ADDENDUM
SEGUIMIENTO A TRABAJOS DE REPARACIÓN Y/O REFORZAMIENTO DEL DICTAMEN DE ESTABILIDAD Y SEGURIDAD ESTRUCTURAL

- Nombre: **PROCURADURÍA.**
- Uso: Oficinas.
- Clasificación: B2
- Ubicación: Francisco Sosa No. 439, Col. Coyoacán, Del Coyoacán, Ciudad de México.
- Zona Geotécnica: III

1. REFORZAMIENTO DE LA ESTRUCTURA DEL SÓTANO DEL EDIFICIO PRINCIPAL.

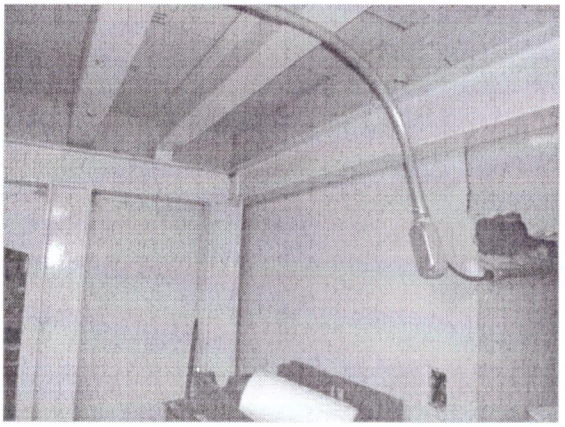
Con el reforzamiento a base de elementos metálicos realizado para la estructura del sótano del edificio principal, se concluye que los elementos de madera que pudieran estar dañados ya no representan ningún riesgo estructural. Entregar pruebas de calidad.

3. **REPARAR Y REFORZAR LAS AFECTACIONES EN COLUMNAS, BALAUSTRAS Y ESCALERA DEL KIOSCO DE LA AZOTEA.**

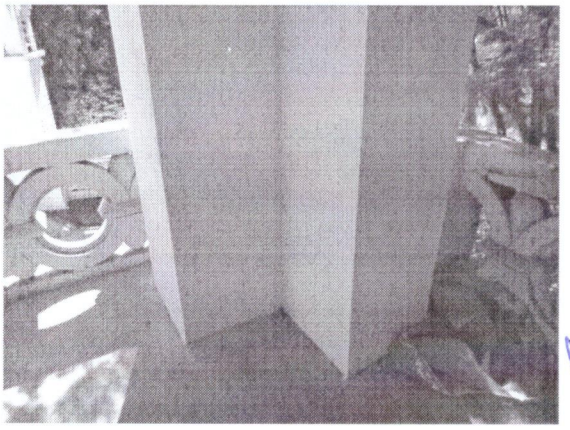
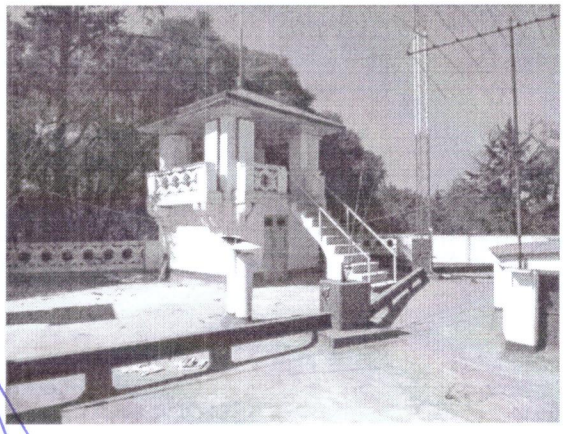
Se repararon, rectificaron y se encofraron en concreto las columnas del kiosco, además se reparó el arco de la escalera. Las balaustras quedan pendientes debido a que se debe de contar con la mano de obra especializada adecuada para no afectar la integridad histórica del edificio.

4. REPARAR Y REFORZAR LAS AFECTACIONES EN LAS BALAUSTRAS Y PRETILES DE LA AZOTEA DEL CUERPO PRINCIPAL.

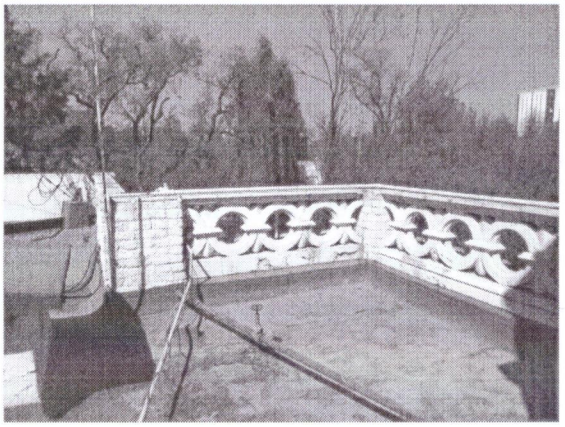
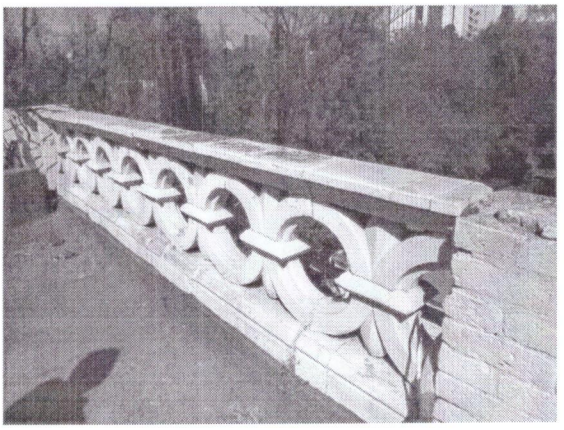
Las balaustras quedan pendientes debido a que se debe de contar con la mano de obra especializada adecuada para no afectar la integridad histórica del edificio. Se corrigió un segmento de los pretiles, reforzándolo y volviendo a aplanar, ya que presentaba desprendimientos del aplanado y una fisura notoria.
